Compte rendu de la réunion du 19 septembre

Ordre du jour du 13/9/2017 :

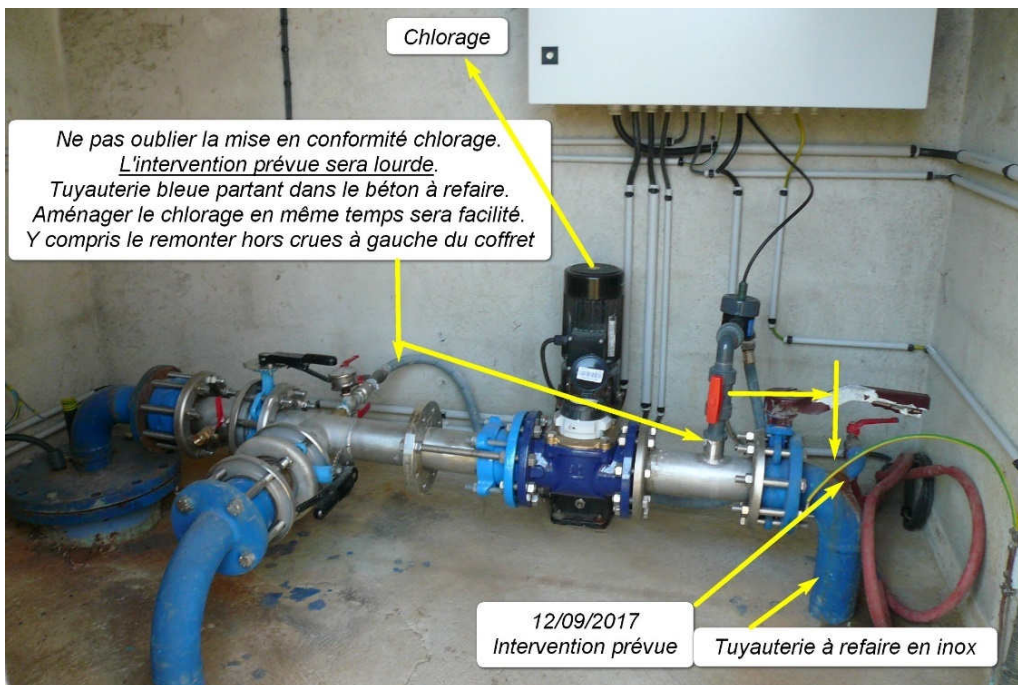
Le tuyau de couleur bleu à refaire se situe en bas à droite de la photo.

En cause l'oxydation importante au niveau de la soudure du manchon recevant un robinet de purge de la conduite allant au réservoir, également utilisé pour recueillir des échantillons d'eau pour analyse.

Pour l'instant il n'y a pas péril dans la demeure, sauf s'il y a rupture totale de la soudure.

Il en résultera une fuite

permanente incontrôlable, donc à subir durant le pompage, ensuite vidage de la conduite allant au réservoir.

3) Mise hors crues de la pompe chlorage à gauche du coffret électrique. (Voir photo page 1)

1) Traversée du mur à l'horizontal, le hors gel du tuyau extérieur n'est pas un problème, (du simple tas de terre, ou caisson rempli de terre comme à l'ancien captage, etc.).

2) Mise en conformité chlorage.

23 avril 2017
Ancien captage après test(s)
Fonctionnement de la pompe 5 mn
Soit équivalent **seulement à 1 m3** d'eau de
"lavage/rinçage"

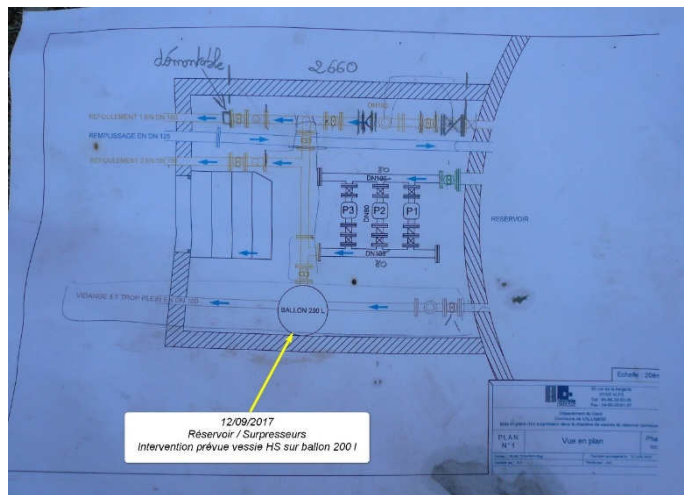
Photo ci-contre ajoutée le 21 septembre afin d'illustrer mieux ce qui se passe avec seulement 1 m3 prélevé en 5 mn (pompe 12 m3/h). Sur un sol plus ou moins saturé en eau, c'était le cas en avril, le m3 s'étale quasi sur le pourtour du pavillon. Après une demie heure, soit une machine à vendanger « hyper » nettoyée, à chacun d'imaginer. Même avec une pente bien réalisée, s'il n'y a pas à minima un bon goudronnage, par infiltration les eaux polluées retourneront dans le puits.

Le "(s) à la fin de test(s) ci-dessous :
On notera la couleur de l'eau ?
J'avais pris soin de bloquer le tuyau dans une palette
afin de ne pas trop disperser (?)
A tord ou raison (?), c'était un choix de méthode.
Résultat : le jet d'eau a "dépollué" localement en
"profondeur" le sol.

Rappel : Avec le débit 3 m³/h d'origine, il fallait 20 mn pour arriver même résultat que sur la photo de la page précédente, si ce n'est pas du gaspillage d'eau quel est le mot qui conviendrait ?

- 1) Aménagement des abords du captage, pente pour évacuer les eaux polluées vers le fossé via un trou de décantation afin de retarder l'arrivée des eaux polluées dans l'Alzon. *Rappel pour la énième fois, avec un débit de 12 m3/h durant une demie heure, le trou de décantation devra être conséquent.*
